# Note de synthèse en réponse à la demande de compléments du 3 mai 2022

Projet de parc éolien de la Haie du Moulin (Haute-Marne, 52)  
Communes de Cirey-lès-Mareilles et Mareilles

Février 2023

Maître d'Ouvrage : SAS Eoliennes de la Haie du Moulin

Figure 5 : nouvelles positions des postes de livraison électrique

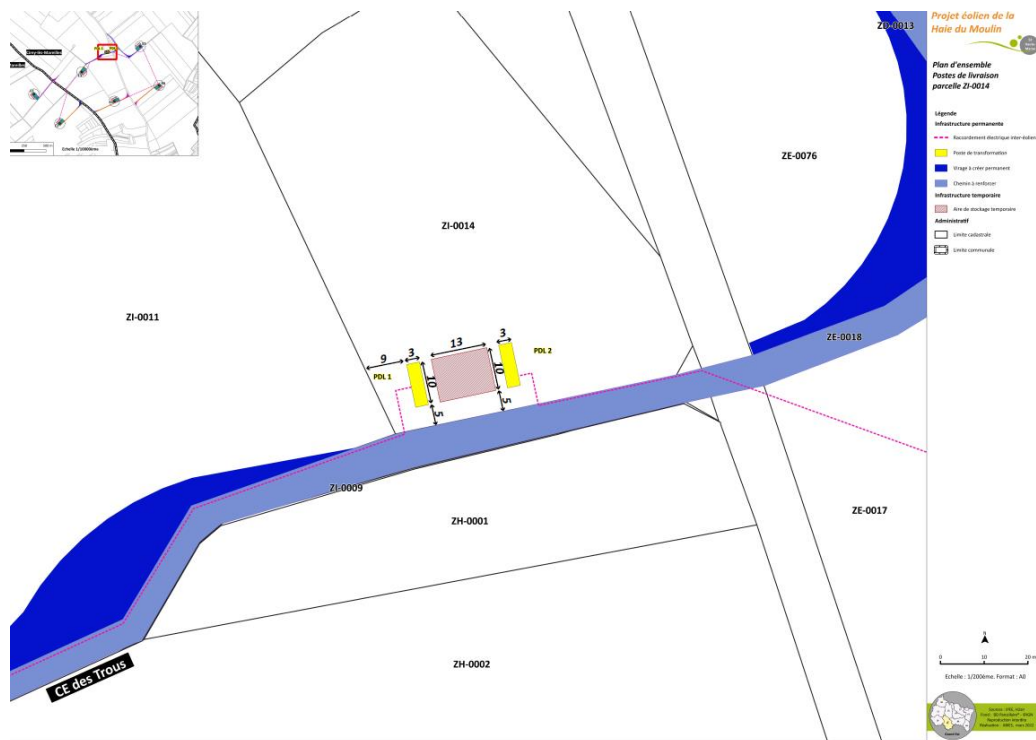
Les deux postes de livraison sont prévus en zone N du PLUi de la communauté de communes Meuse-Rognon, qui prévoit dans cette zone que « Les constructions sont implantées en limite séparative ou en retrait d'au moins 3 mètres >). Le PDL ne serait pas conforme à cette prescription.

Le porteur de projet confirme que les deux postes de livraison ont été déplacés de quelques mètres vers le nord afin de respecter les prescriptions du PLUi de la communauté de communes Meuse-Rognon.

Les nouvelles coordonnées des postes de livraison figurent dans le tableau ci-dessous :

⇒ L'ensemble des cartes où figurent les postes ont été mises à jour et notamment les plans réglementaires (Pièce 6)

Figure 5 : gabarit de la nouvelle variante ( C )

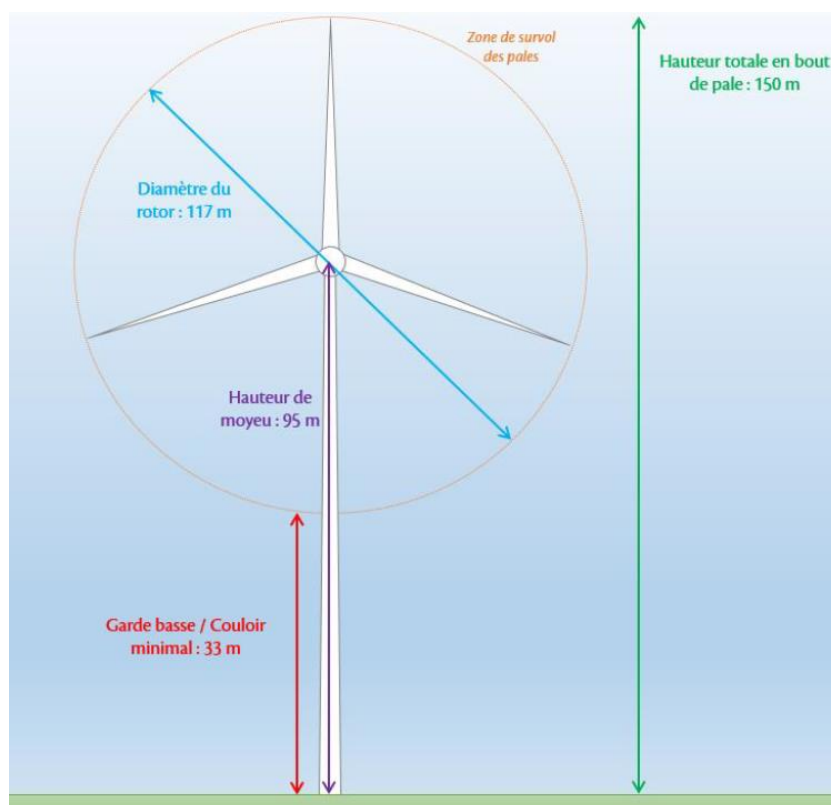
Les deux variantes étudiées sont très similaires, et portent notamment toutes sur un même gabarit de machines, présentant une garde au sol très faible de 17 m (contre 30 minimum préconisés par le SFPEM). Suite aux compléments d'études demandés ci-dessus pour la Cigogne noire et le Milan royal et aux éventuels déplacements de mâts évitant des zones à enjeux fort pour ces espèces, proposer et étudier au moins une variante portant sur un modèle de machine respectant une garde au sol minimale de 30 m, cette mesure constituant une mesure d'évitement efficace vis-à-vis des Murins, Busards et de la plupart des passereaux. Si cette variante de moindre impact écologique n'est pas retenue, argumenter les raisons de ce choix afin de démontrer le respect de la démarche ERC ;

Comme mentionné dans le chapitre traitant de la mise à jour du gabarit, une nouvelle variante est proposée et retenue afin de proposer une garde au sol supérieure à 30 m. La partie présentant les variantes d'implantation et le projet retenu a donc été mise à jour.

⇒ Réponse intégrée pages 175 à 192 du rapport d'expertise écologique

⇒ La partie Variantes (chapitre 4 – pages 223 à 243) de l'étude d'impact globale a été mise à jour
